DESPACHO 02001.004682/2017-00 COEND/IBAMA

Assunto: **Encaminhamento de pareceres técnicos da Análise das cláusulas do TAC da fase A e B do Complexo Termelétrico de Candiota.**

PAR. 02001.000564/2017-14 COEND/IBAMA

Ementa: Análise do cumprimento do TAC que rege a operação das fases A e B do Complexo Termelétrico de Candiota. Conclui-se pelo descumprimento de cláusulas do TAC.

Figura 1. Resultado das campanhas de amostragens isocinéticas na Fase A - parâmetro Dióxido de Enxofre

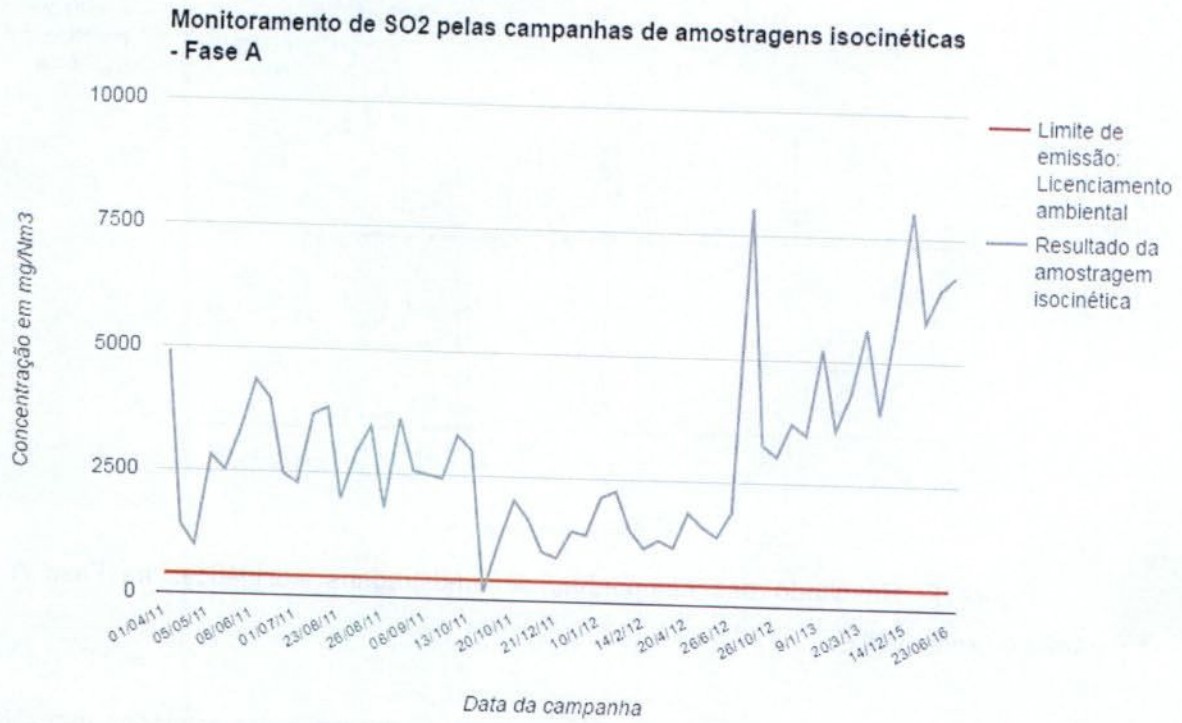
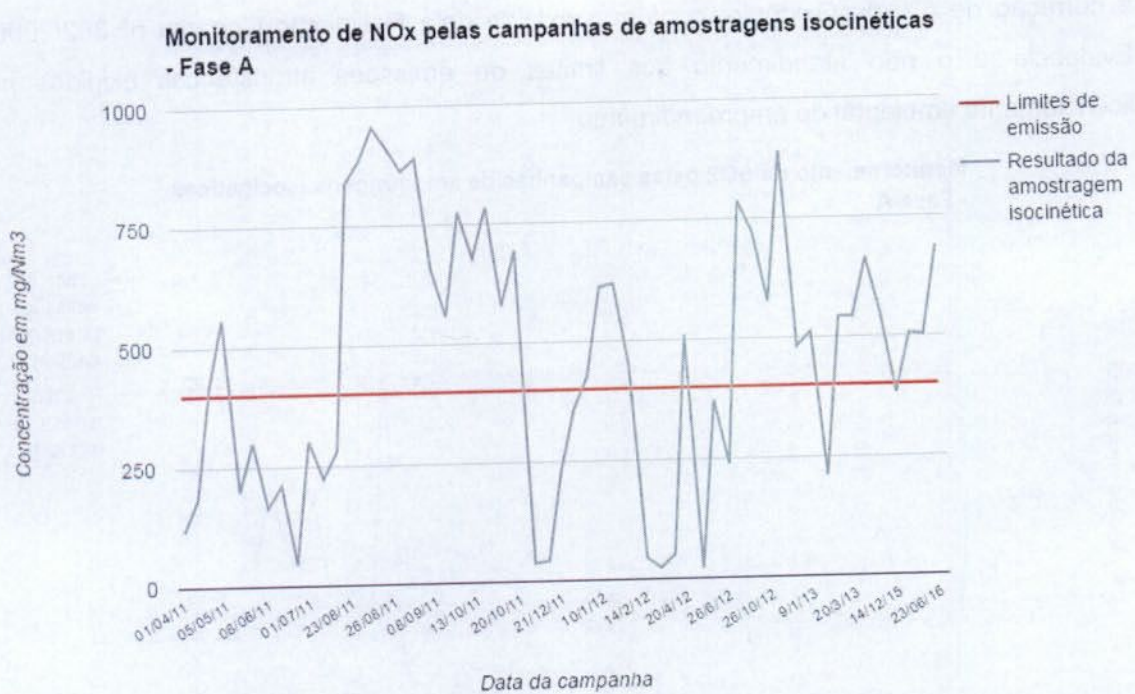
As figuras 1 e 2 apresentam os resultados dos 29 relatórios protocolados pela empresa para os parâmetros Dióxido de Enxofre (SO₂) e Óxidos de Nitrogênio (NO_x), com

a correção de 6% de Oxigênio, conforme exigido pela Resolução Conama nº 382/2006. Evidencia-se o não atendimento aos limites de emissões atmosféricas exigidos no licenciamento ambiental do empreendimento.

Conclusão: Considerando que não estão sendo apresentados relatórios mensais, que entre 2011 e 2016 foram apresentados apenas 29 relatórios de monitoramento com campanhas de amostragens isocinéticas na fase A, o que corresponde a 42% do total que deveria ser apresentado ao Ibama, e considerando que os resultados demonstram o não atendimento aos limites estabelecidos no licenciamento ambiental do empreendimento, entende-se que o §1º da cláusula quinta não está sendo cumprida.

Figura 4. Resultado das campanhas de amostragens isocinéticas na Fase B Caldeira III - parâmetro Dióxido de Enxofre

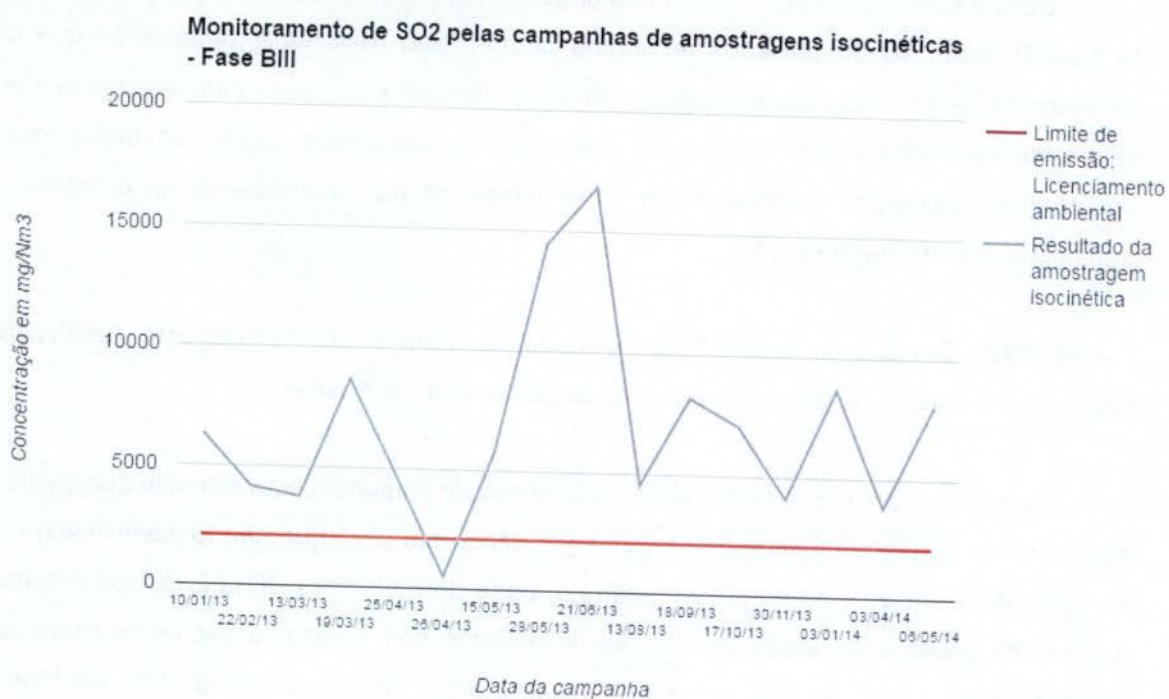
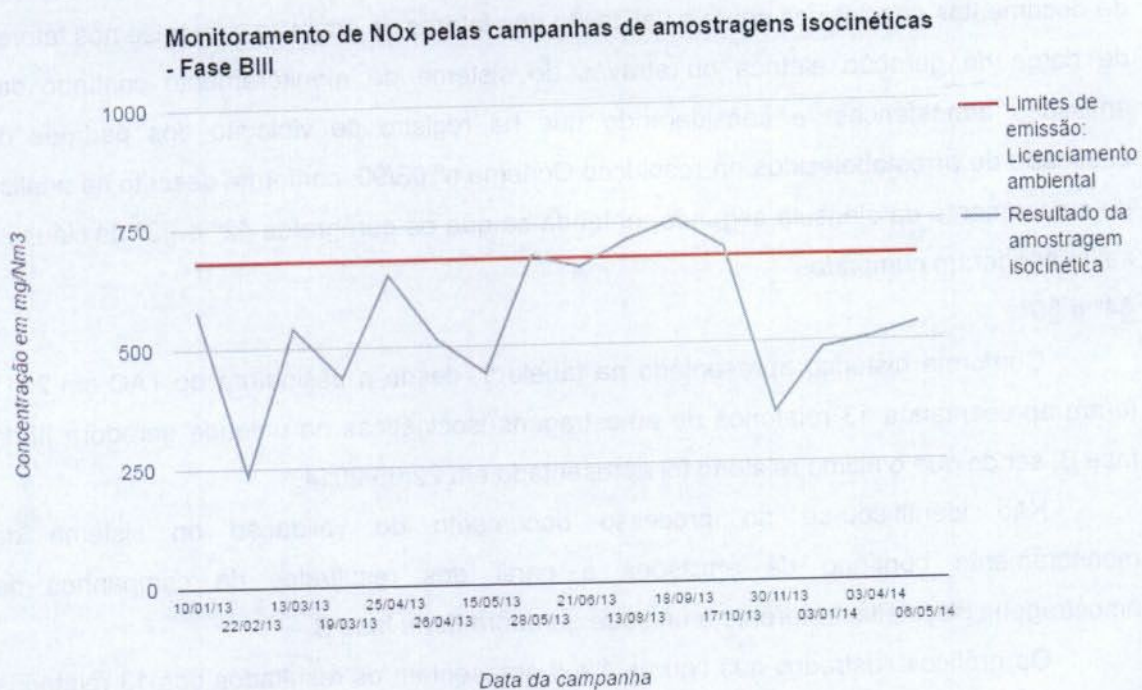
Os gráficos ilustrados nas figuras 4 e 5 apresentam os resultados dos 13 relatórios protocolados pela empresa para os parâmetros Dióxido de Enxofre (SO₂) e Óxidos de Nitrogênio (NO_x), com a correção de 6% de Oxigênio, conforme exigido pela Resolução Conama nº 382/2006. Evidencia-se o não atendimento aos limites de emissões atmosféricas exigidos no licenciamento ambiental.

Conclusão: Considerando que relatórios de amostragens isocinéticas da unidade III da fase B estão sendo enviados ao Ibama sempre que realizados, entende-se que o parágrafo §4º e §5º encontram-se em atendimento. Ressalta-se que as ultrapassagens dos limites de emissões estabelecidos no licenciamento apontadas pelos resultados das amostragens efetuadas demonstram a continuidade de não atendimento às exigências ambientais que motivaram o TAC.

Figura 6. Resultado das campanhas de amostragens isocinéticas na Fase B Caldeira IV - parâmetro Dióxido de Enxofre

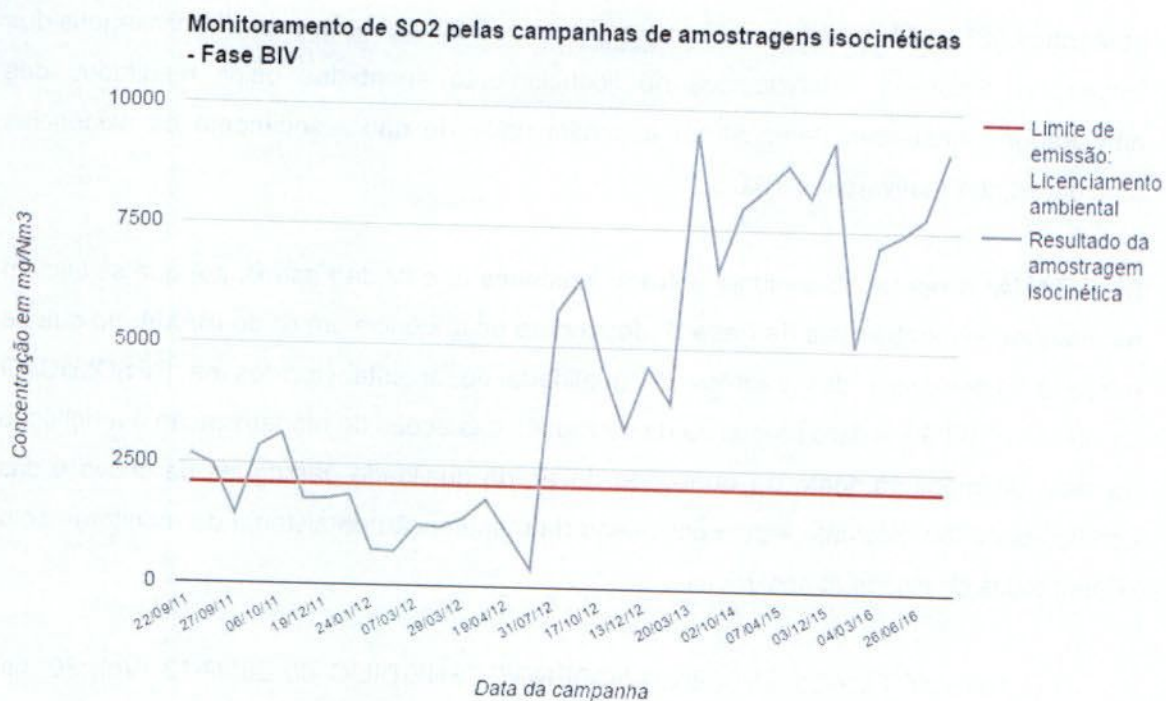
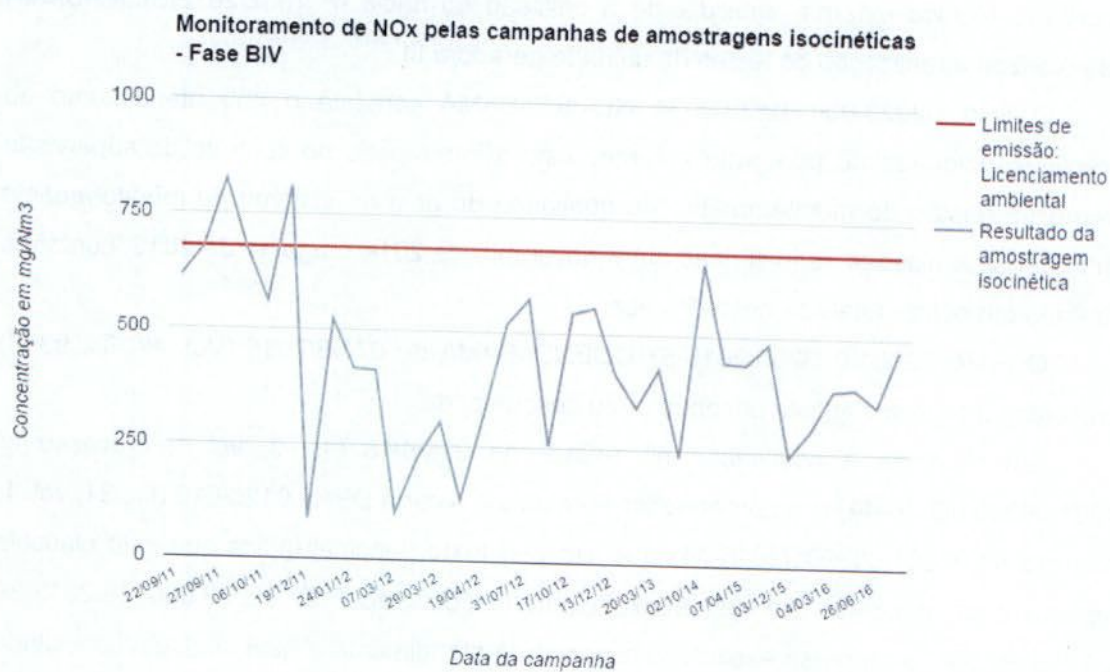
Os gráficos das figuras 6 e 7 apresentam os resultados dos relatórios com campanhas de amostragens isocinéticas protocolados pela empresa para os parâmetros Dióxido de Enxofre (SO₂) e Óxidos de Nitrogênio (NO_x), com a correção de 6% de Oxigênio, conforme exigido pela Resolução Conama nº 382/2006. Evidencia-se o não atendimento aos limites de emissões atmosféricas exigidos no licenciamento ambiental.

Conclusão: Considerando que relatórios de amostragens isocinéticas da unidade IV da fase B estão sendo enviados ao Ibama sempre que realizados, entende-se que os

Figura 8 - Gráfico de geração de energia da unidade IV da fase B do complexo termelétrico de Candiota no mês de janeiro de 2017

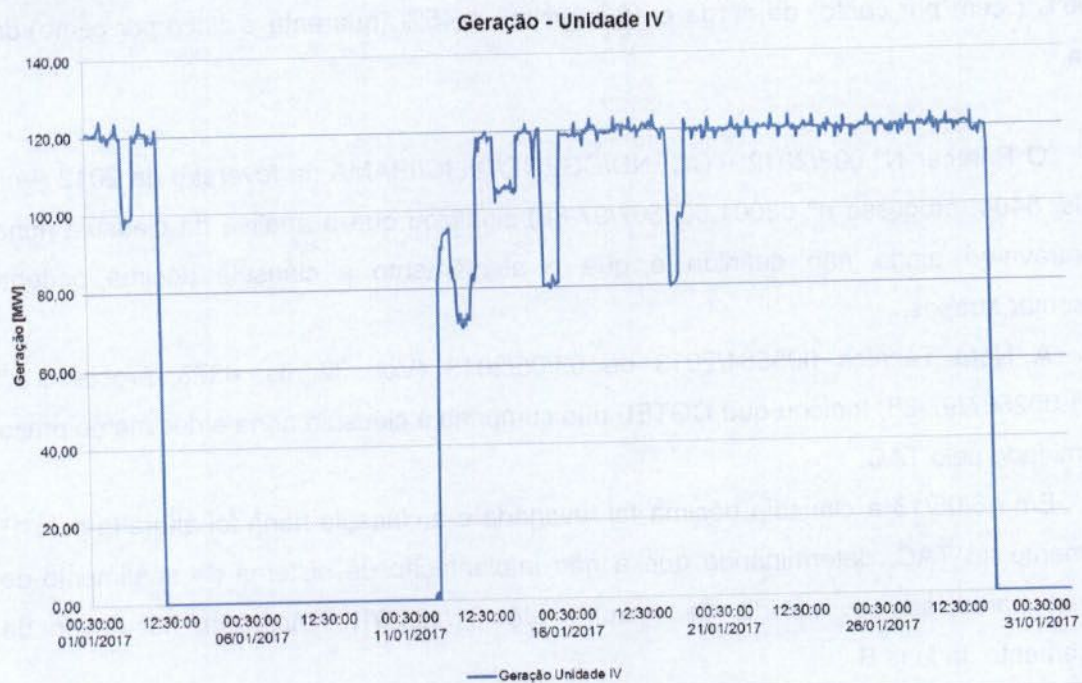
Assim, registra-se que conforme demonstrado no gráfico da figura 8, apresentado em relatório encaminhado ao Ibama por meio da carta PR-010/2017 (protocolo nº 02023.000738/2017-91), evidencia-se que a unidade IV da fase B operou no mês de janeiro de 2017. Ressalta-se ainda que, conforme o gráfico da figura 9, esta operação foi executada desrespeitando-se os limites de emissões estabelecidos no licenciamento ambiental.

Conclusão: Considerando que a CGTEE não procedeu a implantação de sistema de abatimento de poluentes atmosféricos e considerando que não foi atendida a data estipulada no §3º da cláusula nona, entende-se que a cláusula nona não foi cumprida.

Figura 13. Resultados do Monitoramento de ruído de ponto localizado na vila residencial próximo ao complexo termelétrico desde 2011. Evidencia-se a suspeita de não cumprimento da resolução Conama nº 01/90.

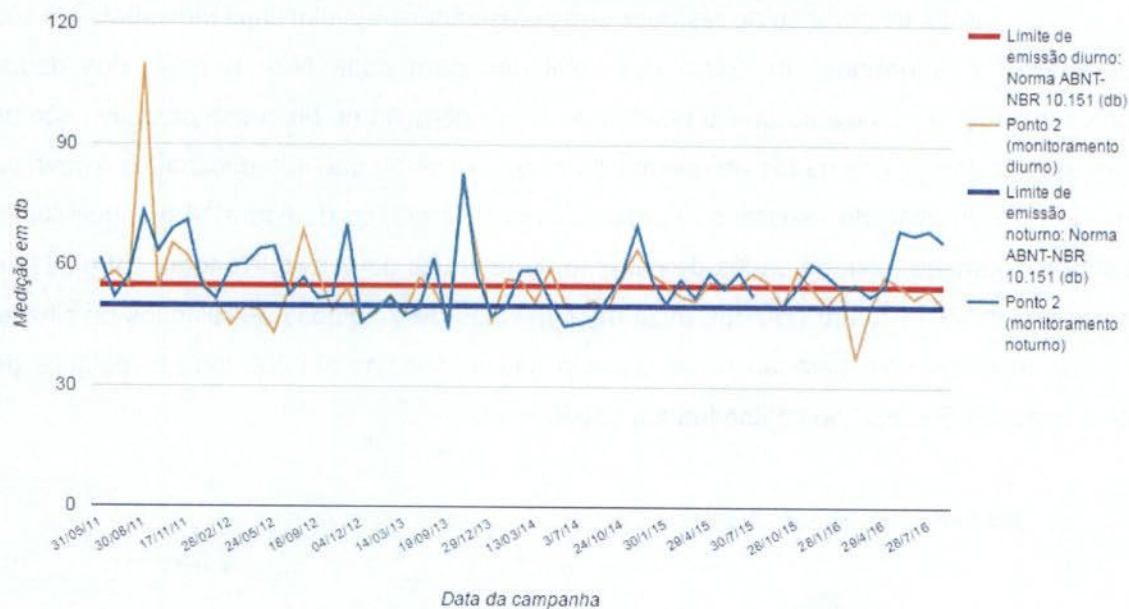
Sobre o monitoramento de ruídos, foram apresentados 11 relatórios que compreendem campanhas de medições executadas entre maio de 2011 e setembro de 2016. O monitoramento é realizado em 9 pontos georreferenciados. Todos os relatórios concluem pela existência de valores acima dos níveis elencados na NBR 10.151, norma de referência estabelecida pela Resolução CONAMA nº 1 de 8/03/90. O gráfico da figura 13 a seguir ilustra os resultados medidos no ponto 2, localizado na vila residencial próxima à termelétrica. Evidencia-se o não atendimento aos limites estabelecidos na legislação.

Entende-se que o monitoramento de ruídos foi executado a contento mas o seu resultado indica o não atendimento à resolução CONAMA que trata sobre critérios de padrões de emissões de ruídos decorrentes de atividades industriais. No entanto faz-se necessário esclarecer a relação de causalidade entre a operação da planta e os episódios de violação dos limites, considerando as condições operacionais do empreendimento e o nível de ruído ambiente, de forma a esclarecer quais destes episódios foram provocados pelo empreendimento. Recomenda-se notificar à CGTEE para que em até 90 dias apresente avaliação técnica sobre a relação de causalidade entre o operação da planta e os episódios de poluição sonora verificados no monitoramento de ruídos desenvolvido, em especial no que se refere aos resultados registrados no ponto 2 localizado na vila residencial.

Figura 14. Volume de geração de resíduos de cinzas de caldeira e relação percentual entre o quantitativo de resíduos de cinzas de caldeira e todos os resíduos gerados pelo empreendimento. Evidencia-se este resíduo como o principal resíduo do empreendimento.

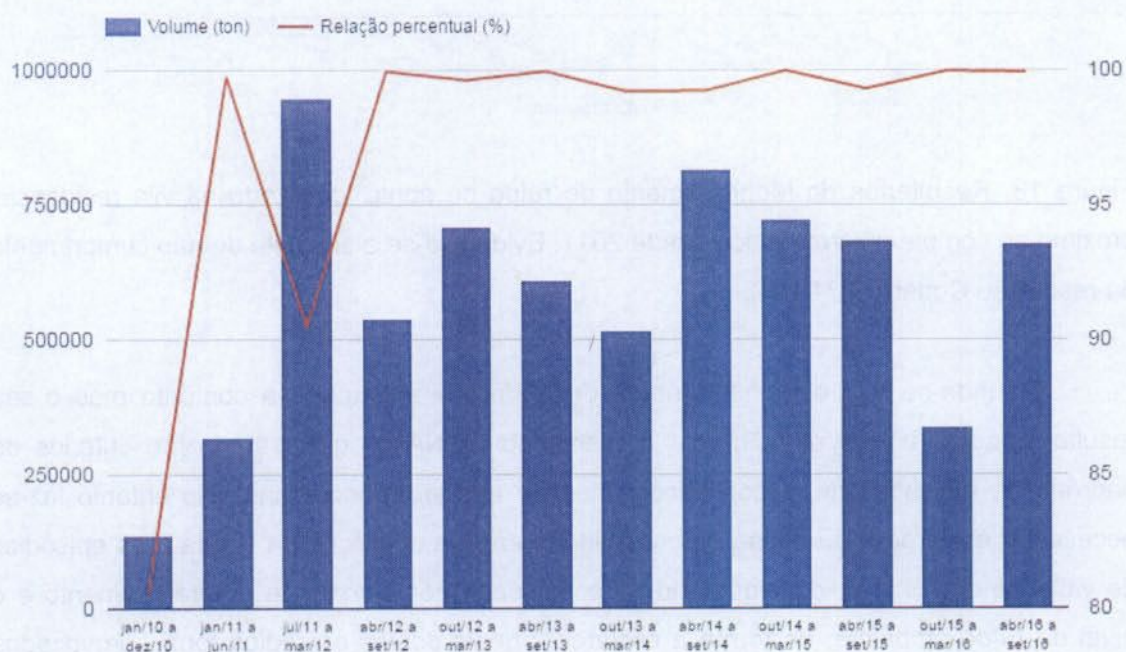
Os dados de geração de resíduos são apresentados em planilhas trimestrais e a sua destinação é informada no corpo dos relatórios para cada tipo. A partir dos dados apresentados, evidencia-se que o resíduo de maior geração no processo produtivo são as cinzas de caldeira, originadas na queima do carvão mineral, que são destinadas à cava da mina de exploração do mineral ou comercializadas. O gráfico da figura 14 a seguir ilustra esta configuração, com os dados de geração de resíduos de cinzas. No total, entre 2010 e setembro de 2016 foram gerados mais de 7 milhões de toneladas de resíduos de cinzas. Outros resíduos com geração representativa são as sucatas (64.000 ton.) e resíduos de óleo usado (4.500 m³) ou contaminados (2.000 ton.).

Apesar dos relatórios estarem sendo apresentados, o histórico do empreendimento sobre a gestão de resíduos demonstra o não atendimento à legislação ambiental na medida em que:

Figura 15. nº de ultrapassagens dos limites de lançamento de efluentes por período analisado nos relatórios de monitoramento de efluentes encaminhados ao Ibama no âmbito do TAC.

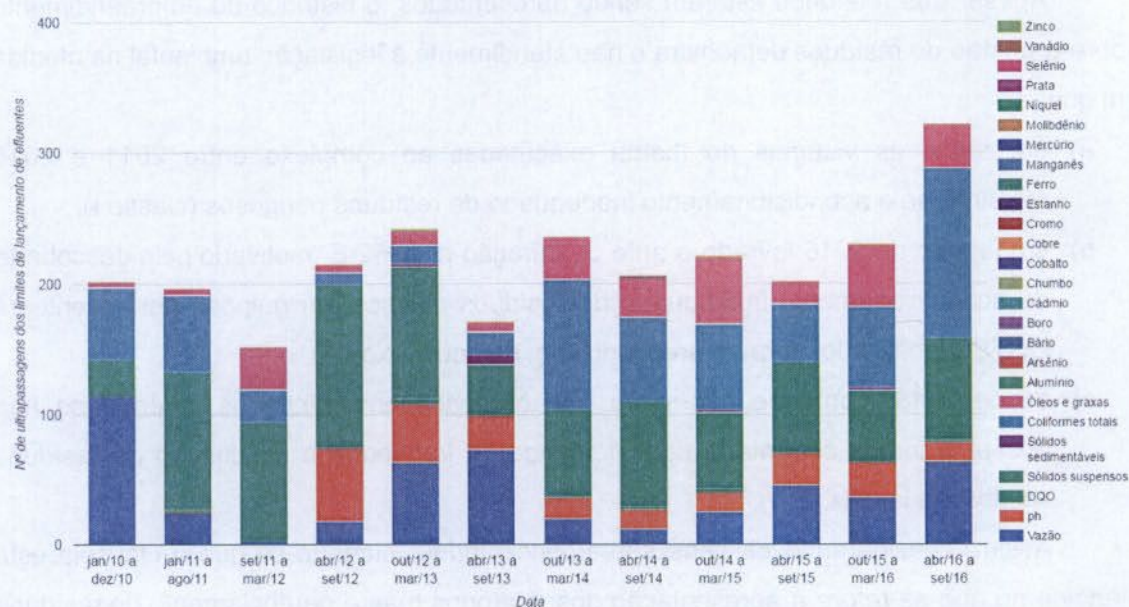
O gráfico da figura 15 apresentado abaixo ilustra de forma sintética, para cada relatório encaminhado, o número de ultrapassagens dos limites de lançamento considerando os parâmetro monitorado. Os limites estão estabelecidos no processo de licenciamento ambiental e tem como referência as resoluções e normativas nacionais e estaduais, como a resolução CONAMA nº 357/2005 e a Resolução CONSEMA nº 128/2006 .As coletas são executadas diariamente.

Com base nos dados ilustrados pelo gráfico, destaca-se o elevado número de ocorrências de violação dos limites de padrão de lançamento de efluente, em especial quanto aos parâmetros vazão, ph, sólidos suspensos, coliformes totais e óleos e graxas. Conclui-se que o monitoramento de efluentes está sendo realizado de forma adequada. No entanto a gestão de efluentes do complexo demonstra o não atendimento à legislação ambiental aplicável.
